大洗研究所における  
モニタリングポストの  
設計方針の変更について

令和 2 年 2 月 17 日

日本原子力研究開発機構 大洗研究所

図1 モニタリングポスト配置図

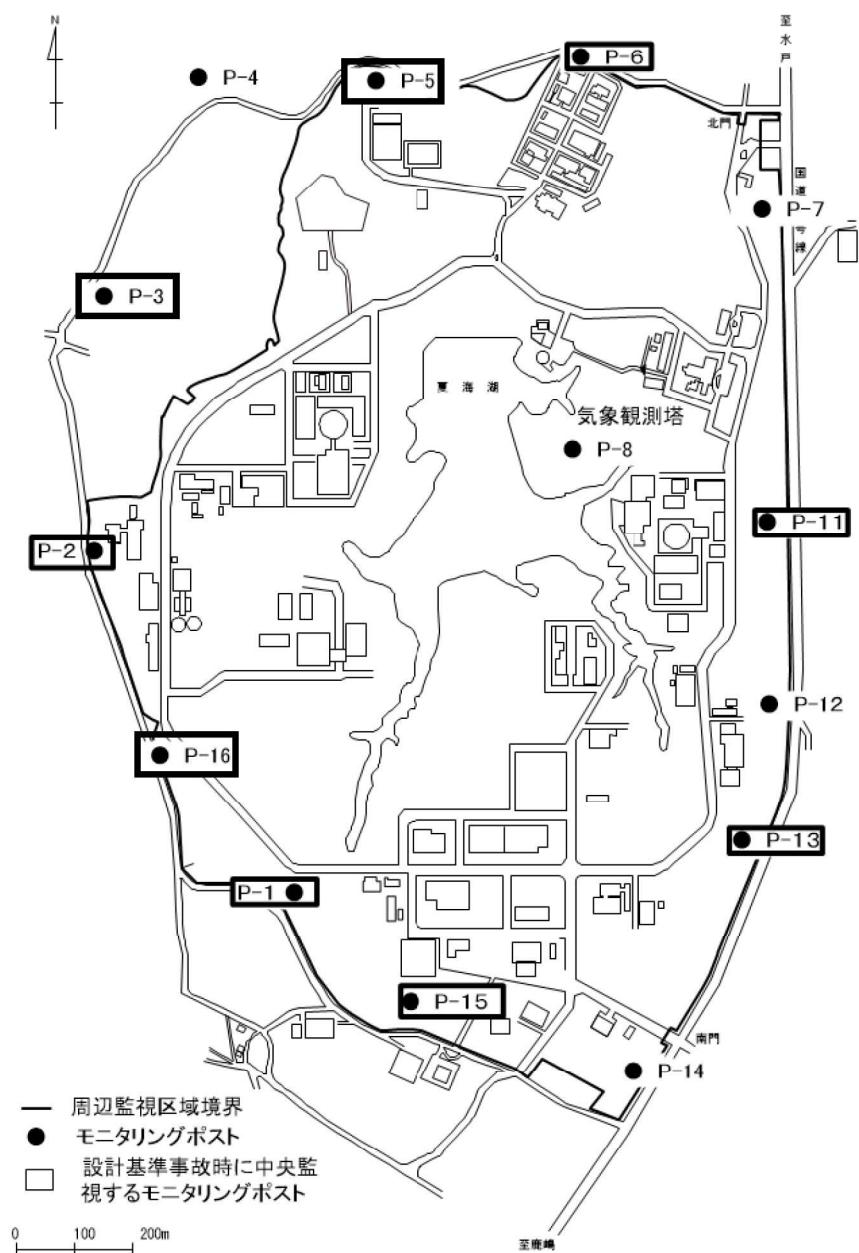
大洗研究所には、周辺環境モニタリング設備のうち固定モニタリング設備として 14 基のモニタリングポストを図 1 のとおり設置している。

これに対し、現状は、適合のための設計方針として、14 基のうち設計基準事故時において放射性物質の異常な放出を検知する可能性の高い原子炉施設等近傍及び卓越風下に配置されているモニタリングポスト 6 基（P-1, P-2, P-6, P-11, P-13 及び P-15）を設計基準事故時に迅速に対応するためのモニタリングポストとして選定し、伝送の多様性を確保する方針としている。

選定した 6 基は、原子炉施設等近傍及び出現頻度を考慮した卓越風下を重視した設計であるが、測定範囲の網羅性の観点からは、必ずしも東西南北の全方位を網羅した配置になつてないため、より信頼性を高めるために新たに P-3, P-5 及び P-16 の 3 基を加えた、合計 9 基について伝送の多様化を図ることに見直す。これにより、東西南北の全方位を網羅した配置となる。

具体的には、これまでの無停電電源装置に加え、無停電電源装置の電源枯渇前に手動又は自動で起動する非常用発電機を設けることに方針を変更（明確化）する。ただし、敷地外に設置しているモニタリングポスト P-3 及び P-4 については、可搬型の非常用発電機により対応する。また、設計方針の見直し後の外部電源喪失時の対応について、別紙に示す。
